**TYPE: SUPER IV & BALADOU**

**WA40, 40A, 40B, 41.**

**BULLETIN-SERVICE N° 12**

**OBJET:** — BOITE DE RECHAUFFAGE CARBURATEUR  
 — CONTRE-FICHE JAMBE AVANT - partie AR.

② **CONTRE FICHE AVANT - PARTIE AR.**

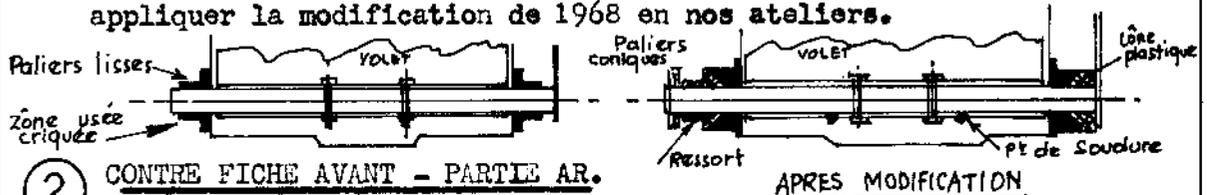
Depuis Octobre 1966, un gousset de renfort a été installé côté commande de la contre fiche. Celui-ci a pour but d'éviter l'amorce de criques, due à des manoeuvres anormales de l'avion au sol. (modification n°1248)

Nous recommandons d'effectuer une inspection particulière au moins toutes les 50 H. de la zone indiquée sur le croquis ci-dessous : Les pièces criquées doivent être remplacées par des pièces modifiées. Toutefois nous vous conseillons d'appliquer cette modification.

L'application de la modification n°1248 supprime l'inspection particulière.
